Laboratorio Bolognina Est

**Informare discutere progettare
la riqualificazione dell'area ex-
Sasib.** Percorso di confronto pubblico in
accompagnamento alla redazione del Piano attuativo
da parte della proprietà.

**Integrazione Report
nuovo progetto per l'area ex-Sasib
luglio 2010**

Foto 1. Plastico nuovo progetto luglio 2010

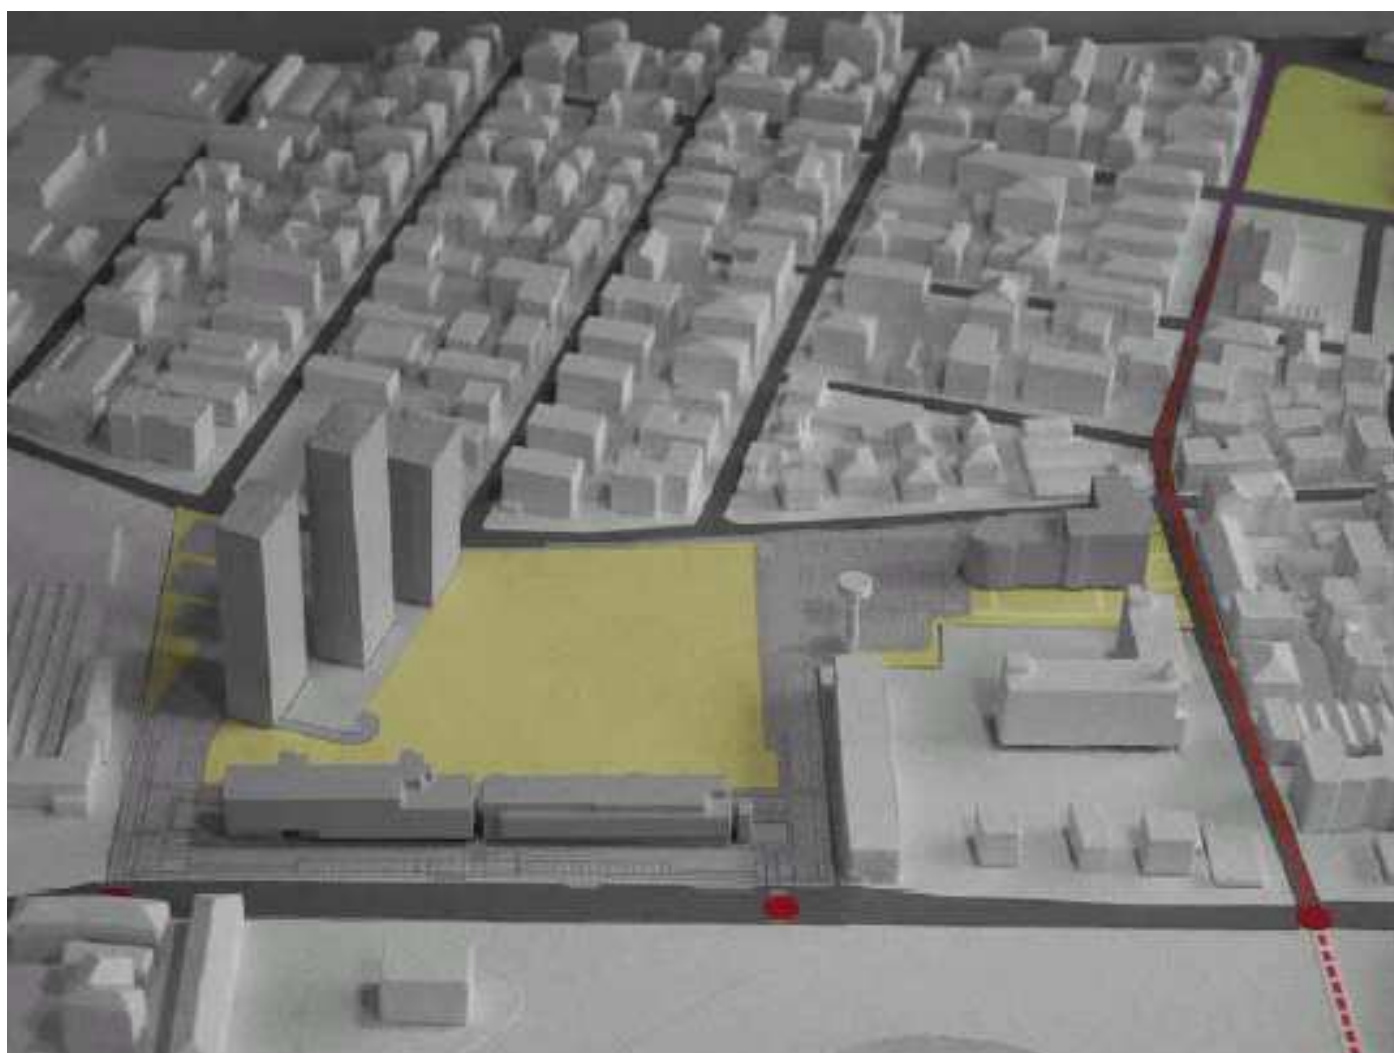
Il nuovo progetto è migliorato, più armonioso rispetto al progetto delle 3 torri, si inserisce meglio nell'esistente anche se l'impatto percettivo più forte rimane da via Saliceto e strade adiacenti. La minor altezza degli edifici riduce il cono di ombreggiamento prodotto dai nuovi edifici su quelli esistenti.

La riqualificazione dell'ex-Sasib, introduce elementi di diversità/novità rispetto al contesto già esistente (configura un progetto a sé). Il numero maggiore e la nuova distribuzione degli edifici delimitano e riducono la percezione del contesto urbano circostante (spazio più chiuso).

- Produrre lo studio degli ombreggiamenti prodotti dalle 5 torri,
- Utilizzare i materiali di finitura per migliorare il legame con il contesto urbano esistente (più uniformità o rottura).
- Consentire una maggior percezione visiva del verde pubblico su via Saliceto.
- Qualificare la percezione prospettica dalle strade che si immettono su via Saliceto.
- Evitare il collegamento interno tra i due parcheggi.
- Evitare di realizzare la rampa di accesso ai parcheggi sotterranei su via Passarotti.

Foto 2. Plastico progetto novembre 2009

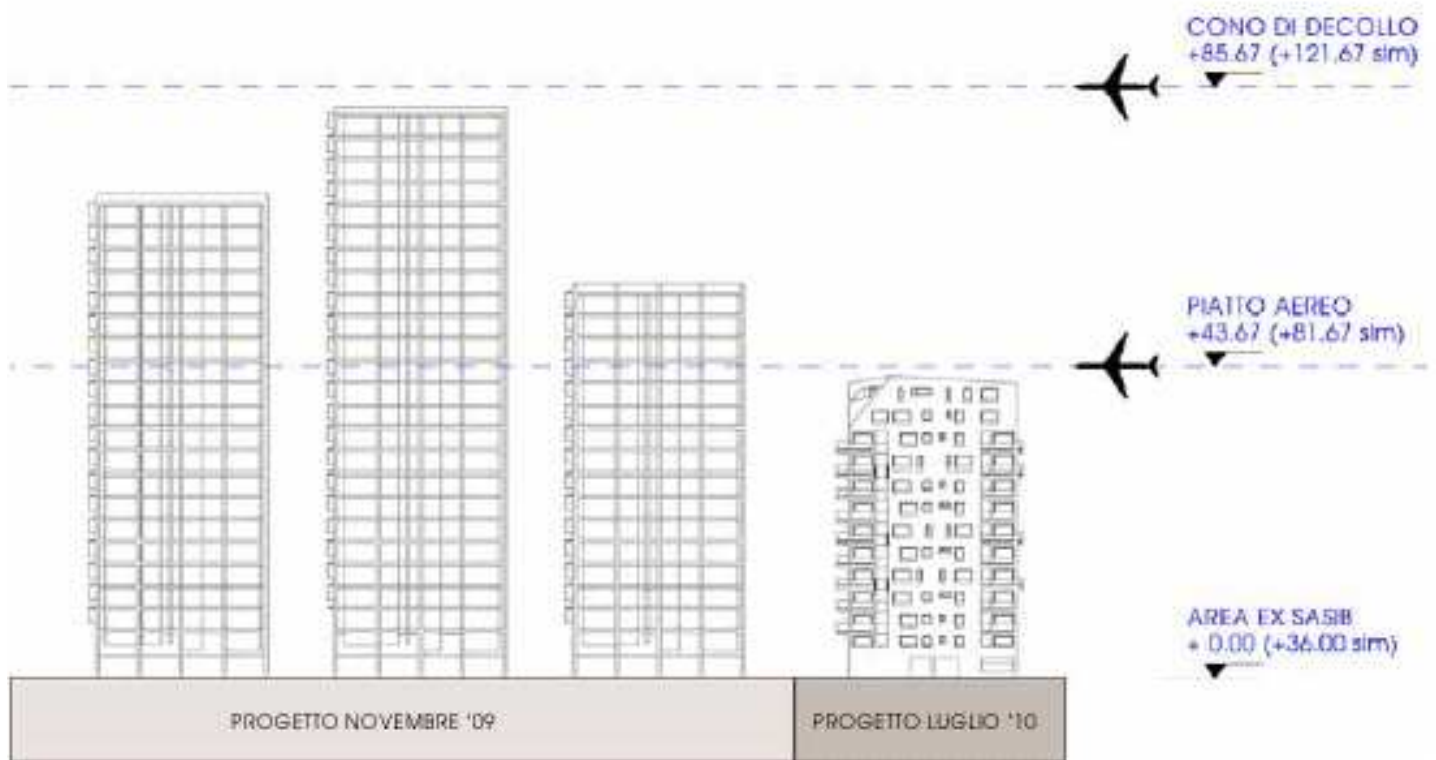
Altezza massima di costruzione 88,17m
 Superficie massima costruzione 17.370 mq
 3 torri
 edificio a elle
 spazio verde centrale aperto
 parco 15.500 mq
 posti auto 255 circa
